Lärmsanierung Mittelrheintal, Zustimmung zum Bau von Schallschutzwänden in Oestrich-Winkel, Strecke 3507, Ortsteile Winkel und Mittelheim, Bahn-km 57,058 bis Bahn-km 59,303

Ihre Bitte um Zustimmung im Rahmen des Investitionsbeschleunigungsgesetzes
1. als TÖB / 2. als Eigentümerin

die Stadt Oestrich-Winkel nimmt als **Trägerin öffentlicher Belange** zu den vorgelegten Unterlagen (Genehmigungsheft, heruntergeladen 08.11.2023 von www.leiseres-mittelrheintal.de) wie folgt Stellung:

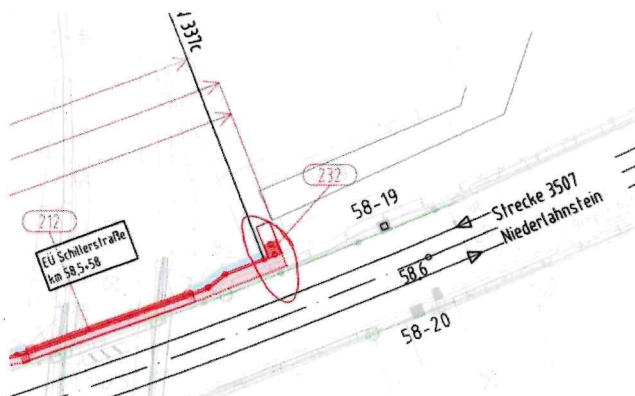
Die Stellungnahme des Eigenbetriebs Kultur und Freizeit vom 03.01.2024 finden Sie in der **Anlage 1**. Die Brentanoscheune befindet sich in Höhe Bahn-km 58,6. Hier noch der zugehörige Planauszug mit dem Zugang, der so nicht vorgesehen werden kann:

Vgl. hierzu auch Punkt E 3.1. Alternativ zur geplanten Rettungstreppe im Bereich der Brentanoscheune, schlagen wir einen Rettungsweg im Bereich Bahn-km 58,642 Höhe Arndtstraße südlich der Bahn vor.
